VVM Res d'Artagnan
P/A ERA La Plage
Distellaan 34
8434 Westende

Inzake de lift in de residentie d'Artagnan, Koning Ridderdijk 11, 8434 Westende

Op 6 september 2022 heb ik deze lift nagezien.

In rood: de detector die de vlaggen "telt".

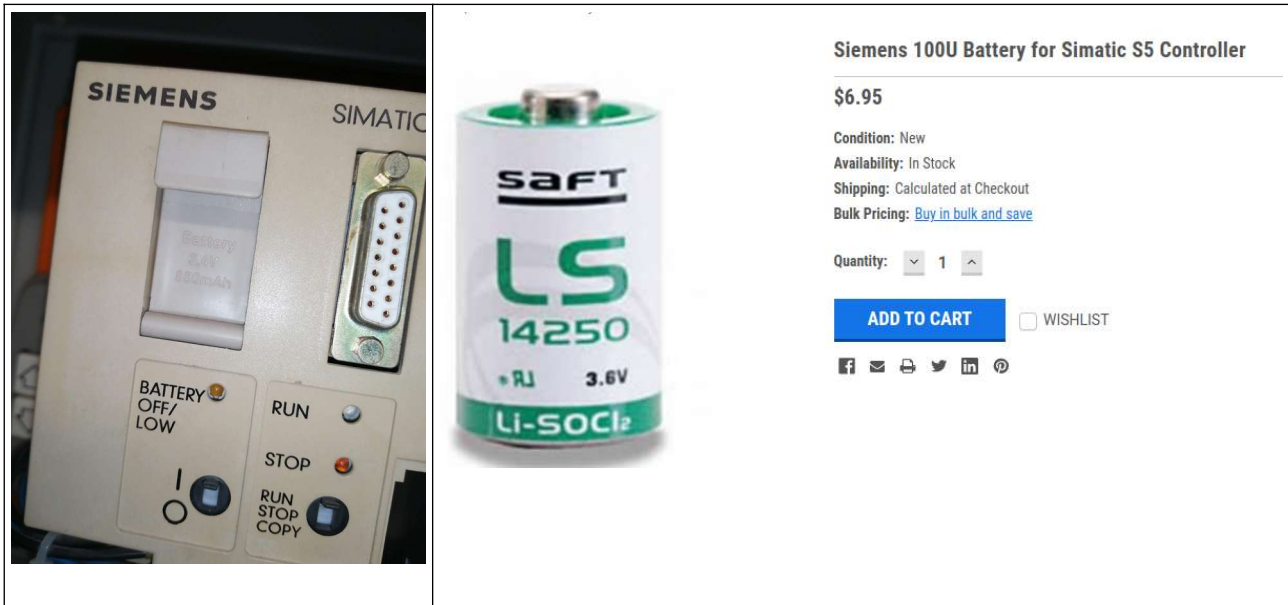
Het kan ook anders opgelost worden: door de mechanische rem van de machine iets harder te regelen (die is wat temperatuursgevoelig) en de detectiepunten van het meetsysteem in de liftkoker wat bij te stellen, kan de stopjuistheid verbeterd worden.

De positievlaggen in de liftschacht kun je verplaatsen om het afrempunt te veranderen.

De deuren:

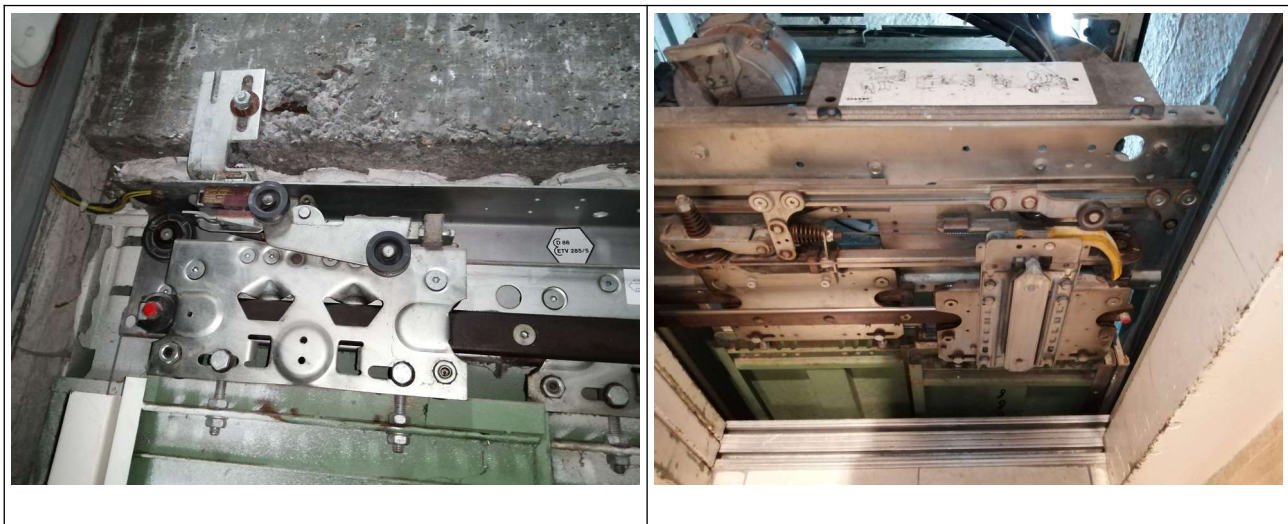
Deze staan perfect afgeregeld. Alles is proper.

De valbeveiliging (parachute).

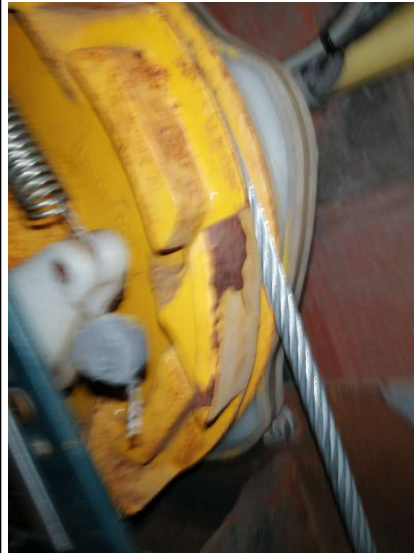
Op het vorige verslag had ik genoteerd dat de verzegeling van de snelheidsbegrenzer verbroken was. Nu heeft men als oplossing er niet beter op gevonden om deze verzegeling helemaal weg te gooien.

Het loodje dat de vorige keer verbroken was, hebben ze weggenomen. Er moeten er twee aan zitten.

Het is dan ook niet erg professioneel van BTI (puntje 2 en puntje 10 bij de vaststellingen) en van DeLIFT om deze onzekerheid te verschuiven naar de herkeuring die moet plaatsvinden na de moderniseringswerken (en de installatie van een nieuwe sturing waardoor er de-facto een monopolie is voor alle komende herstellingen). Hier moet gewoon een nieuwe CE-conforme en geattesteerde snelheidsbegrenzer worden geplaatst. Deze staat niet in de offerte.

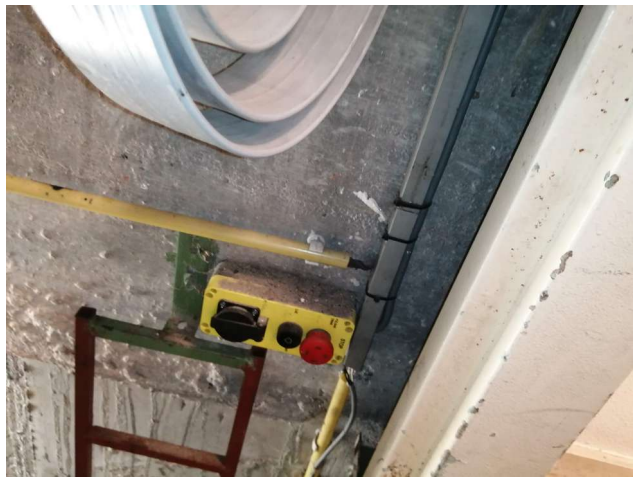
De noodstopknop moet 30 cm hoger gemonteerd worden in de put, en de verlichtingsschakelaar in de put moet veranderd worden in een trekkoordschakelaar.

Daarnaast moeten alle ijzeren onderdelen met een aardingskabel aan mekaar verbonden worden.
De noodinstructies dienen op een geplastificeerde A4 ergens in de machinekamer aangebracht te worden.
